Keuringsverslag van een elektrische laagspanning- en zeer lage spanningsinstallatie

NIET CONFORM

Straatnaam Julius Bruyndonckxstraat
Huisnummer 30
Busnummer
Postcode 1780
Gemeente WEMMEL
Land België

Controlebezoek van een oude huishoudelijke elektrische installatie van een wooneenheid bij verkoop op vraag van de verkoper volgens (KB 08/09/2019) - AREI Boek 1- 8.4.2. en 8.2.1. en 4.2.4.3.

Afbeelding schakel- en verdeelbord:

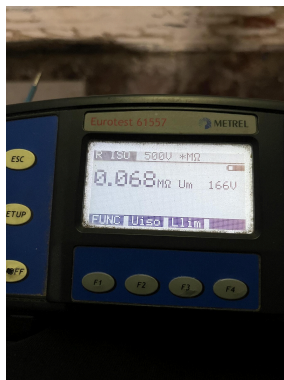
Bepaalde 1polige automaten zaten te vast om ze zonder kans op schade eruit te halen daarom geen draadsecties en interne verbindingen bekend.

Verdeelborden vervangen

I5.08 Beschadigd en gebroken materiaal dient vervangen of hersteld te worden. De beschermingsgraad van het verdeelbord tegen rechthoekse aanraking is onvoldoende. (niet tenminste IPXX-B) (Boek 1 Onderafdeling 4.2.2.3.)

I5.10 De genaakbare, naakte onder spanning staande delen zijn onvoldoende afgeschermd. (Boek 1 Afdeling 5.1.4. en 4.2.2.3.)
